DETERMINAZIONE DEL DIRIGENTE SERVIZIO VIA/VINCA 18 aprile 2024, n. 184

[ID VIP 8045] - Parco agrivoltaico di potenza pari a 33,16 MW e delle relative opere di connessione alla RTN, da realizzarsi nel Comune di Ascoli Satriano (FG), in località "San Mercurio". Istanza per il rilascio del Provvedimento di VIA statale ex art. 27 del D.lgs. n. 152/2006 e ss.mm.ii. Proponente: E-Way Finance S.p.A.

Relazione tecnica a supporto dell'istruttoria sul progetto
ID_VIP 8045

Tipologia di progetto: Agrivoltaico
Potenza: 33.16 MW
Ubicazione: Ascoli Satriano (Fg).
Proponente: E-Way Finance S.p.A.

Figura 1: posizione impianto rispetto a tracciato autostradale

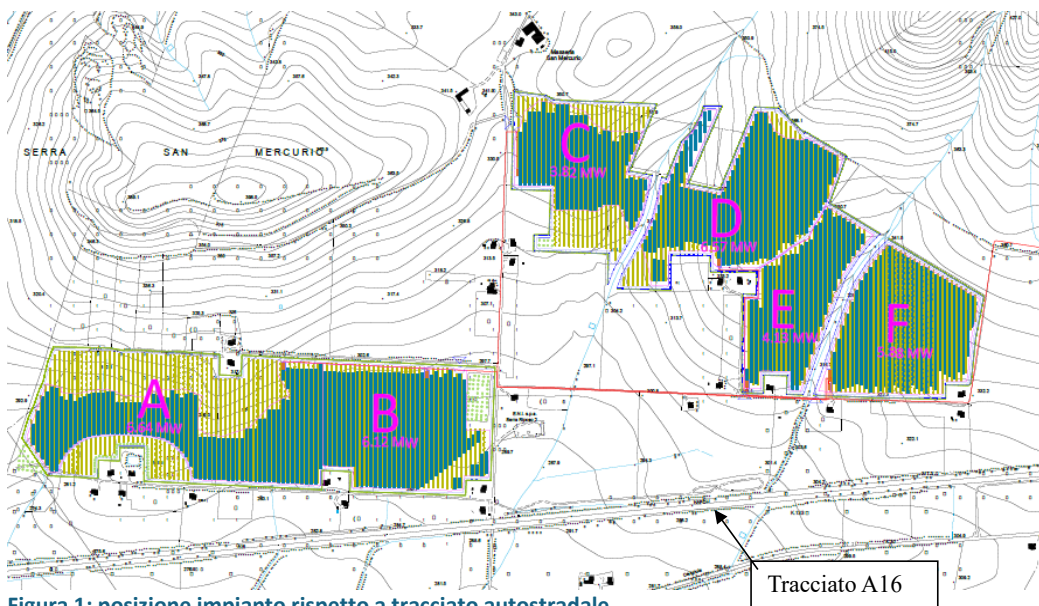
L'area dell'impianto rientra nelle casistiche di cui all'art. 20, co.8, D.Lgs. n. 199/2021, in quanto:

- e' adiacente alla rete autostradale entro una distanza di 300 metri (lett. c-ter).

Figura 2: aree non idonee e indicazione p.lle di impianto

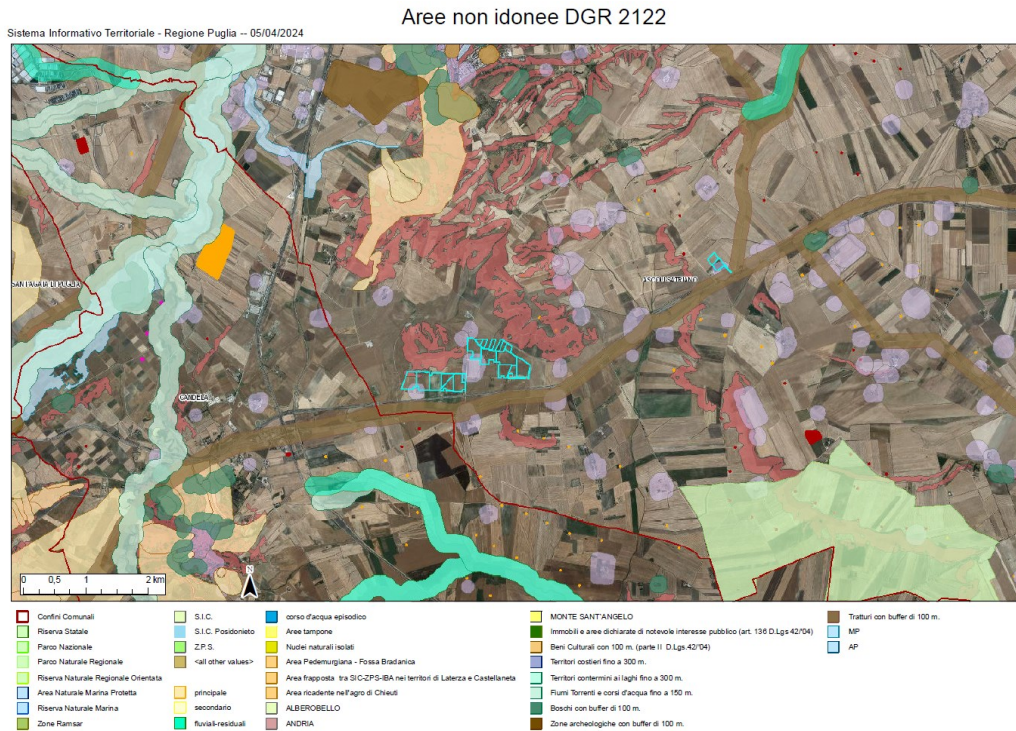
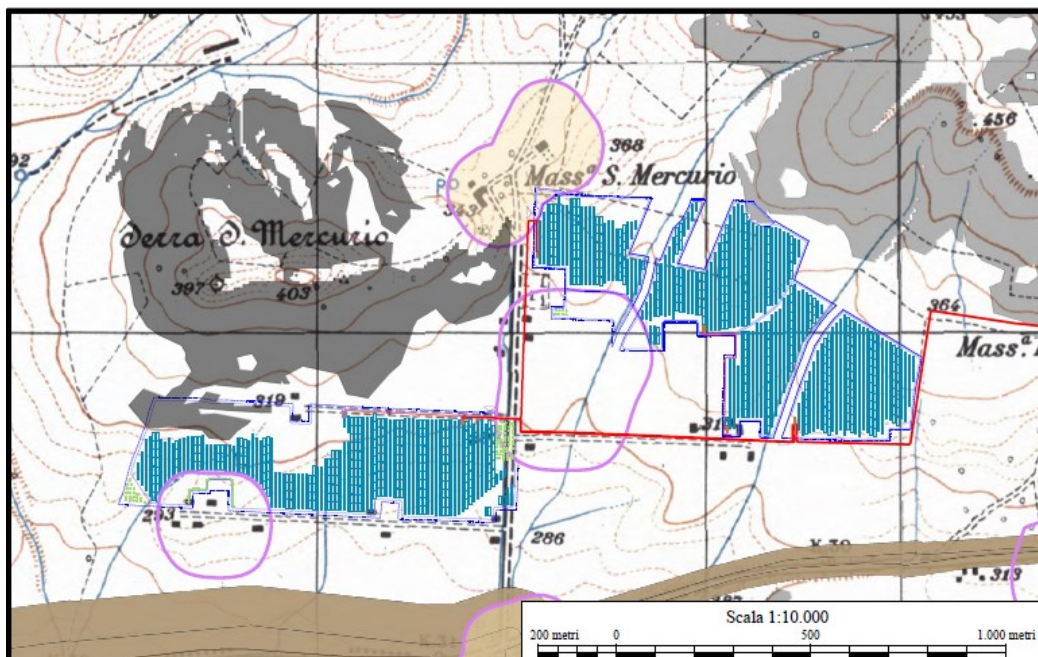
L'area effettiva dell'impianto proposto (ridotta rispetto a quella catastale totale) non ricade tra quelle indicate come *non idonee* ai sensi del regolamento regionale n. 24 del 2010, in quanto, si vedano le successive fig.2 e 3, i progettisti indicano che l'installazione dei pannelli si mantiene esterna alle aree non idonee.
